令和 2 年度第 2 回青森県原子力施設環境放射線等監視評価会議評価委員会 書面開催結果

資料1 環境放射線調査報告書(案) (令和元年度第4四半期報)

資料3 環境放射線調査報告書(案) (令和元年度報)

図 県及び事業者による同一地点及び同一場所における積算線量測定結果

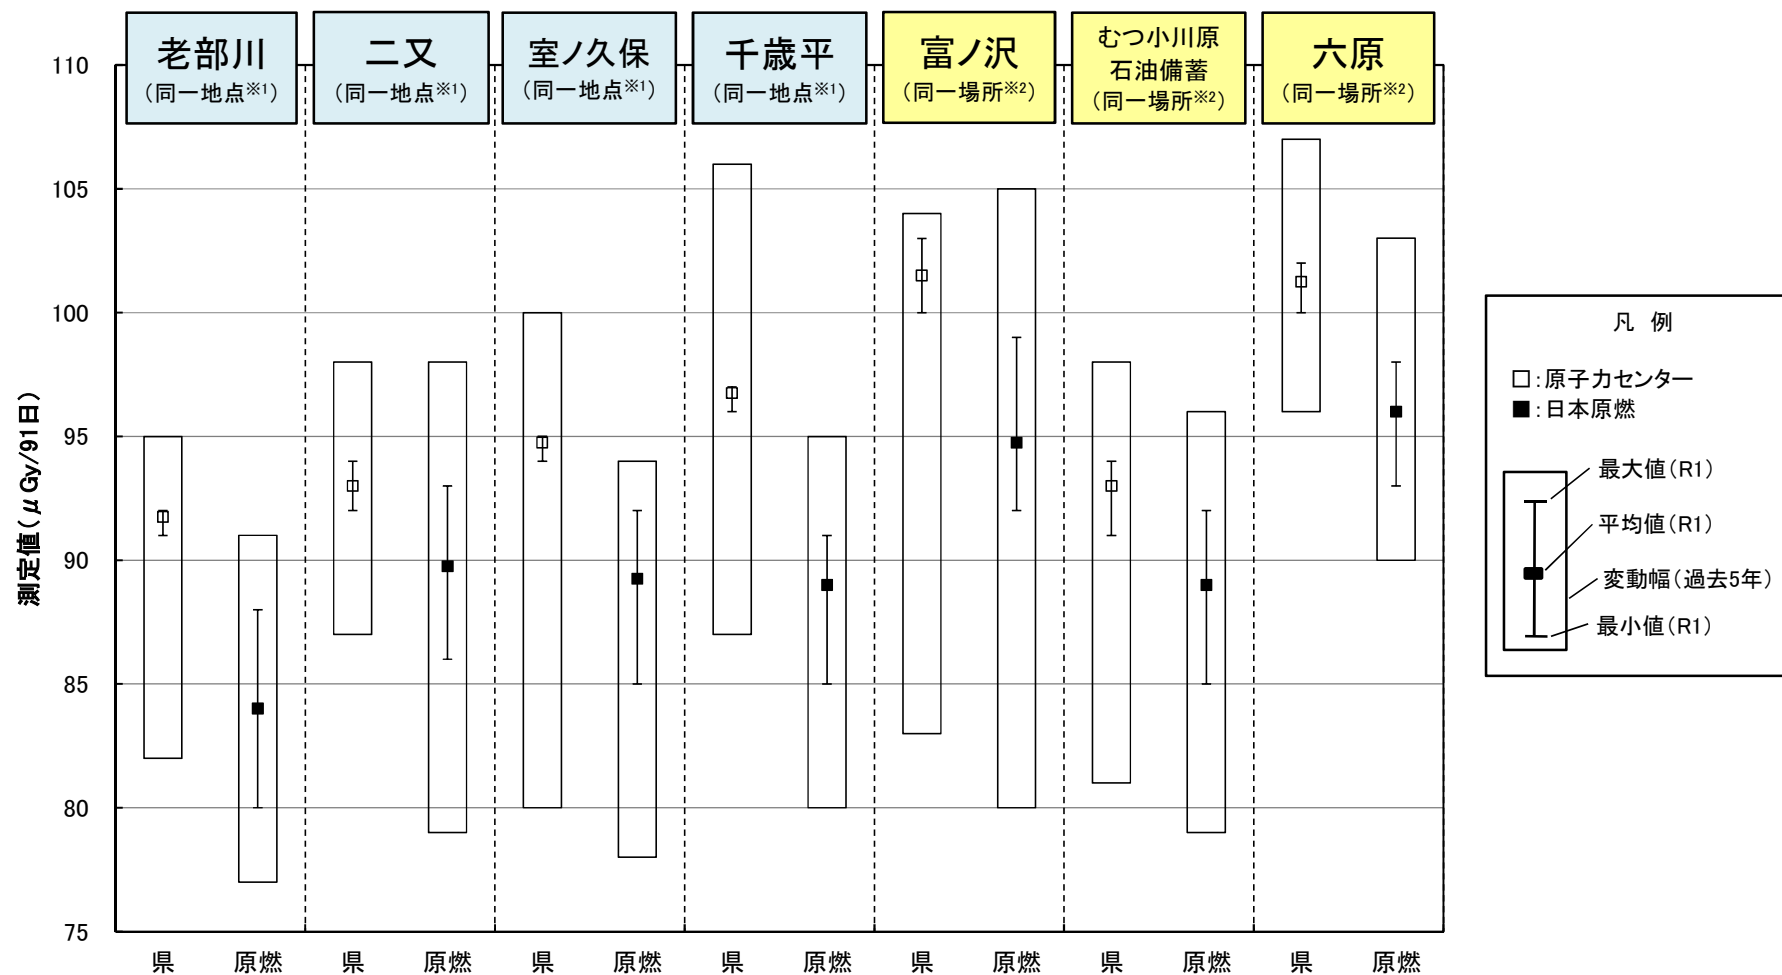
委員意見	回答
<p>原子燃料サイクル施設に係る積算線量測定結果に関して、全て平常の変動範囲内であり問題視する必要性は無いのですが、青森県と事業者が同地点で測定している富ノ沢、老部川の測定データに測定機関の違いで若干開きがある様に思われます。その要因としてはどのような事が考えられるのでしょうか？【片桐(裕)委員】</p>	<p>積算線量測定結果のうち、県と事業者がそれぞれ同じ地点名で実施している地点の測定結果は別添1のとおりであり、ご指摘のとおり、県は高めで範囲(最大値～最小値)が狭く、事業者は低めで範囲が広がっています。明確な要因は不明ですが、県及び事業者が第三者機関と実施しているクロスチェックの結果において、測定器の校正及び測定方法は適切であることを確認しています。県及び事業者の測定値はRPLDの特性や測定器等に係る不確かさを持つ値であることから、積算線量測定におけるばらつきと認識しており、今後も引き続き傾向を注視していきます。【県】</p>
<p>30ページ、表2-8-1 プルトニウム-238の分析結果の脚注 「・今年度から測定対象とした。」 を 「・平常時のモニタリング(原子力災害対策指針補足説明資料)平成30年4月4日原子力規制長監視情報課)に基づき今年度から測定対象とした。」 とした方がわかりやすいと思われる。【池内委員】</p>	<p>平成30年度第4回評価委員会(平成31年2月6日)への提出資料「東通原子力発電所に係る環境試料の測定計画の変更について—調査対象核種へのPu-238の追加—」(平成30年度報 付9)のとおり、これまでの調査結果及び福島原子力発電所における事故から得られた知見を踏まえ、モニタリング計画を改定し、Pu-238を調査対象核種に追加したものです。 ご指摘いただいた脚注については、この経緯がわかりにくいことから、以下のとおり記載を修正します。 「・今年度から測定対象とした(平成30年度報 付9参照)。」 <b>【県】</b></p>
<p>21ページの「2調査結果」の 「令和元年度第4四半期における・・・調査結果は、これまでと同じ水準であった。」 は、プルトニウム-238の分析結果については、今年度より開始しており、「これまでと同じ水準であった。」は、あてはまらないと思われる。 修正案 「令和元年度第4四半期における・・・調査結果は、今年度から測定対象としたプルトニウム-238を除き、これまでと同じ水準であった。 なお、プルトニウム-238の分析結果は、NDであり、東通原子力発電所からの影響は認められなかった。」 とした方が、より正確と思われる。【池内委員】</p>	<p>ご指摘の21ページの記載については、Pu-238の測定結果も含め、施設影響が認められないことから、平成24年度第3回監視委員会(平成24年11月28日)への提出資料「原子力施設環境放射線調査報告書の調査結果の記載方法について」(別添2)に基づきこのような記載としているものです。 また、30ページの測定項目ごとの調査結果についても、平常の変動幅が設定されていないこと、測定値がすべてNDであり変動の要因を判断しがたいこと、及び施設影響が認められないことを踏まえ、結果についてのみ記載しているものです。 なお、平成30年度から原子燃料サイクル施設に係るモニタリング計画においてPu-238を測定対象核種に追加(平成29年度報 付6参照)した際も、同様の記載としております。【県】</p>

委員意見	回答
<p>(原子燃料サイクル施設に係る積算線量測定結果に関して、)年度報で富ノ沢、老部川のデータの変化を見ると、青森県は四半期毎の違いはほとんど無いのに対して、事業者の結果には四半期によって僅かですが違いが見られます。この要因についてもお教えください。【片桐(裕)委員】</p>	<p>資料1に対する片桐(裕)委員の意見への回答と同様。【県】</p>
